OGGETTO: [ID: 10571] Progetto per la realizzazione di un impianto per la produzione di energia mediante lo sfruttamento del vento nel territorio comunale di Piombino e Campiglia Marittima (LI), di potenza nominale 57,6 MW.

Procedimento di VIA - PNIEC.

Richiesta di Integrazioni Mic

Fotoinserimento 21, dal Castello di Populonia (Elab. WON023_ES.9.1 Relazione paesaggistica, pag. 65) e WON023_ES.9.4.2_Fotoinserimenti, pag.9), in cui gli aerogeneratori sono rappresentati con campiture cromaticamente prossime ai colori dello sfondo.

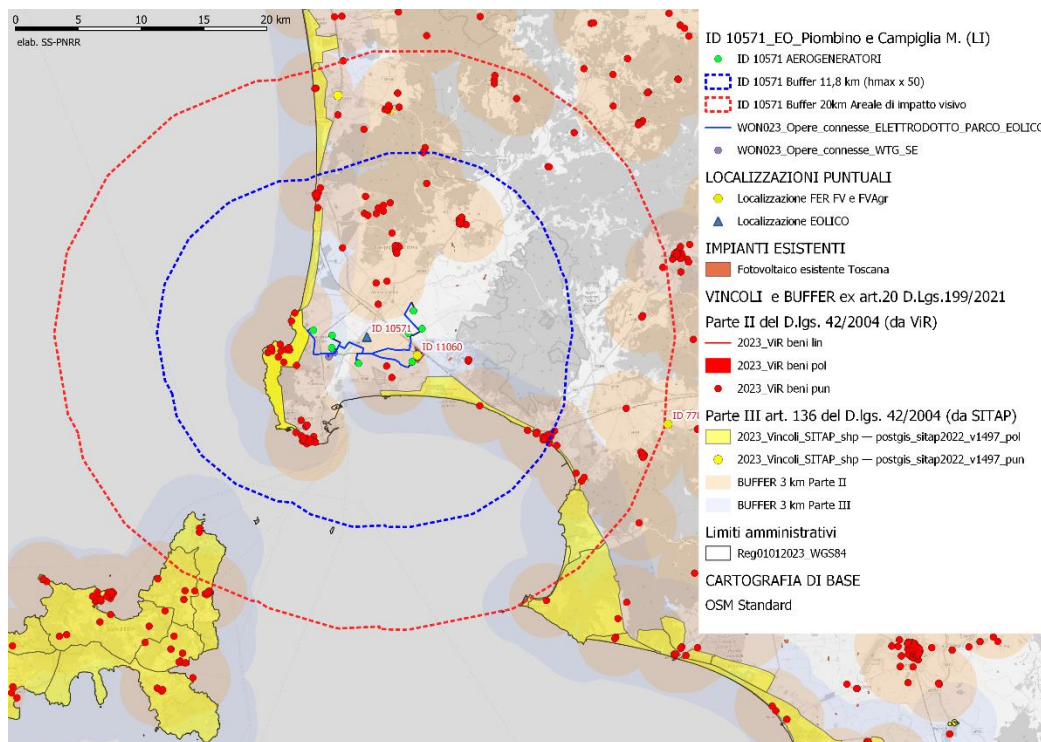
CONSIDERATO che nella relazione paesaggistica (WON023_ES.9.1 Relazione paesaggistica), dall'analisi dei contenuti sviluppati nel paragrafo 6 intitolato **“Impatti sulle visuali paesaggistiche”**(pag.40), e in particolare nel paragrafo relativo ai **fotoinserimenti** (pagg. 62-65) e nello specifico elaborato WON023_ES.9.4.2_Fotoinserimenti, si rileva che, pur avendo utilizzato riprese fotografiche che consentono la valutazione dell'impatto visivo-percettivo, con angolo di ripresa prossimo all'angolo azimutale caratteristico dell'occhio umano assunto pari a 50°, ovvero pari alla metà dell'ampiezza dell'angolo visivo medio dell'occhio umano, **gli aerogeneratori sono sistematicamente rappresentati con campiture che sono cromaticamente prossime ai colori di sfondo, e talvolta con dimensioni che non corrispondono a quelle reali, non offrendo una corretta valutazione della loro percezione dai punti di ripresa indicati;**

- 1) Integrazione e revisione dei fotoinserimenti già realizzati dai Punti di Ripresa, e elaborazione di ulteriori fotoinserimenti come di seguito specificato, producendo immagini fotografiche **con angolo di ripresa ampio**, per la valutazione dell'impatto paesaggistico, e **con angolo di ripresa ridotto**, prossimo all'angolo azimutale caratteristico dell'occhio umano, assunto pari a 50°, cioè pari alla metà dell'ampiezza dell'angolo visivo medio dell'occhio umano (considerato pari a 100° con visione di tipo statico), **immagini che consentono una realistica valutazione delle altezze degli aerogeneratori rispetto alla distanza della ripresa**. La lunghezza focale degli obiettivi da utilizzare per le riprese fotografiche con questo angolo di campo visivo (55°) deve tener conto, se si utilizza una fotocamera digitale, del sensore dell'apparecchio utilizzato (fattore di Crop o Crop factor). Per fornire un esempio, il campo visivo di 55° viene reso da una ripresa con obiettivo di lunghezza focale pari a 40mm se si utilizza un apparecchio Full Frame, oppure con obiettivo di lunghezza focale pari a 27mm se si utilizza una fotocamera con Crop Factor pari a 1,5. **Gli angoli dei coni visivi di ciascuna ripresa dovranno essere rigorosamente riportati in planimetria, alla scala opportuna, per una realistica verifica della porzione di campo visivo azimutale occupato da più aerogeneratori in sequenza, che dovrà naturalmente corrispondere alla porzione occupata in ciascuna ripresa fotografica. Gli aerogeneratori dovranno essere realizzati con le dimensioni effettive, con i colori reali e con campiture nette e distinguibili, evitando di utilizzare campiture cromaticamente prossime ai colori di sfondo.**

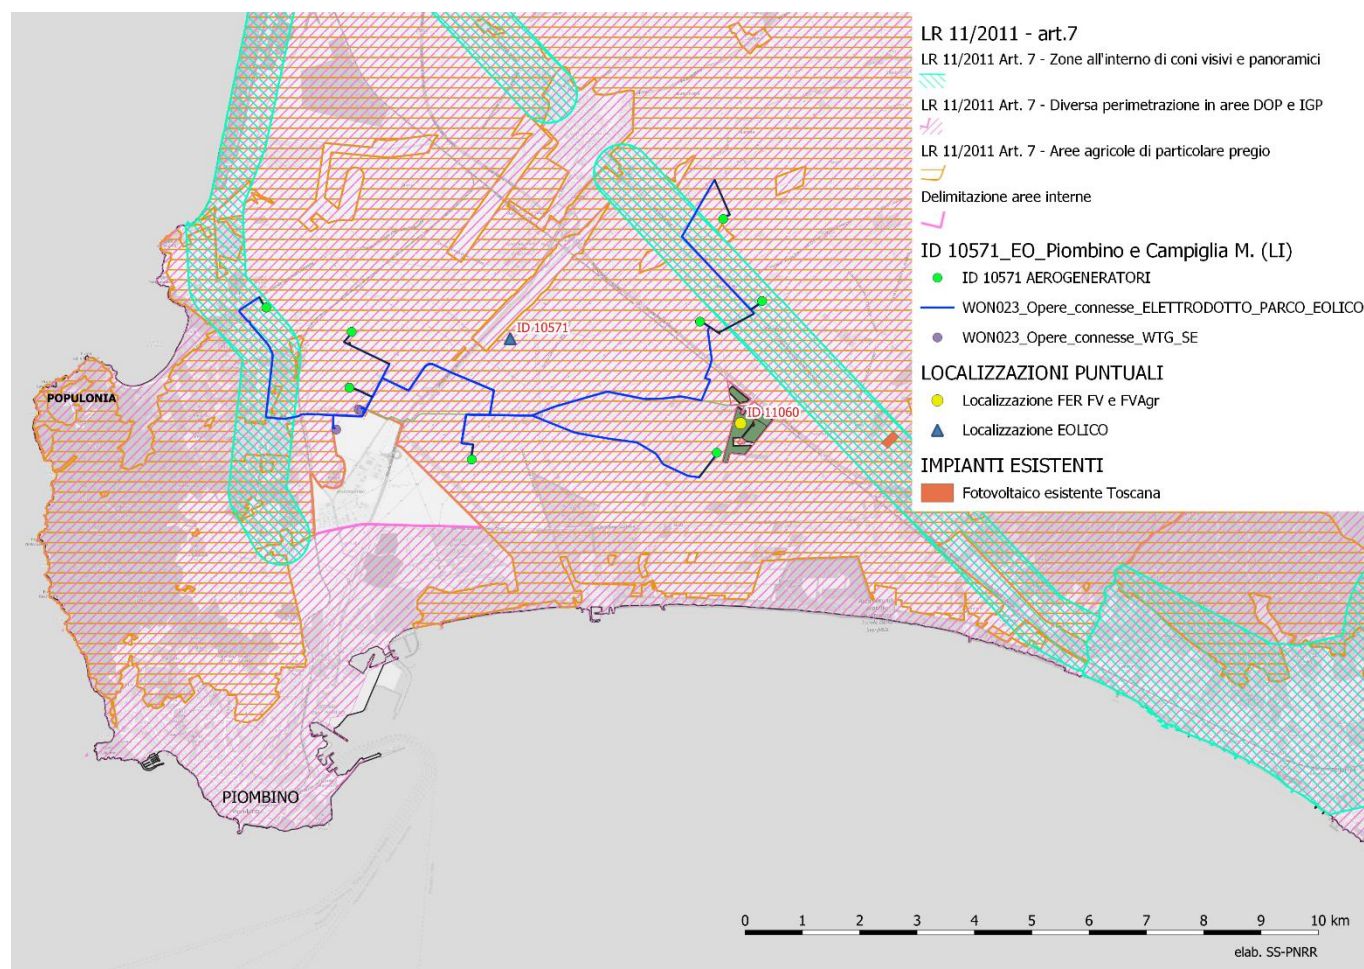
CONSIDERATO che parte delle opere è compresa nel buffer di 3000 mt da beni tutelati, e dunque sono escluse dalle aree idonee, così come definito ai sensi dell'art. 20 c.8 lett. c-quater del D.Lgs. 199/2021, così come introdotto dall'art. 6 c.1 lett. a) del D.L. 50/2022, e più recentemente modificato con l'art. 47 co. 1 del D.L. 24 febbraio 2023 n. 13, convertito con Legge 41 del 21/04/2023;

L'impianto eolico in progetto, identificato con ID 10571, sovrapposto alle perimetrazioni di cui alla L.R. 11/2011, Disposizioni in materia di installazione di impianti di produzione di energia elettrica da fonti rinnovabili di energia

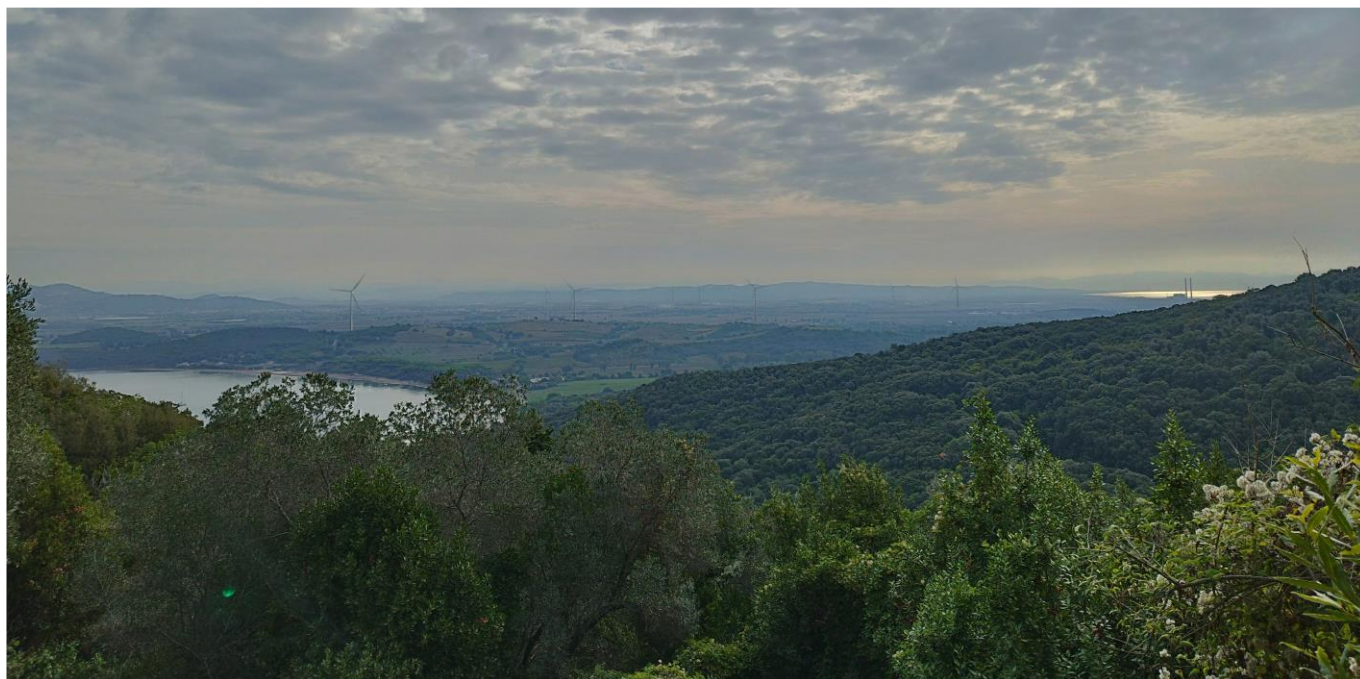
CONSIDERATO che l'area su cui è prevista la realizzazione dell'impianto, della SSEU e delle strutture di connessione ricade tra le aree non idonee, perimetrata ai sensi dell'art. 7 della Legge Regionale 11/2011, Disposizioni in materia di installazione di impianti di produzione di energia elettrica da fonti rinnovabili di energia e della Delibera Consiglio Regionale Toscana 26 ottobre 2011, n.68, Individuazione delle zone e delle aree non idonee ai sensi dell'art.7 della L.R. 11/2011, ed in particolare alcune opere ricadono nelle aree delimitate come "Zone all'interno di coni visivi e panoramici";
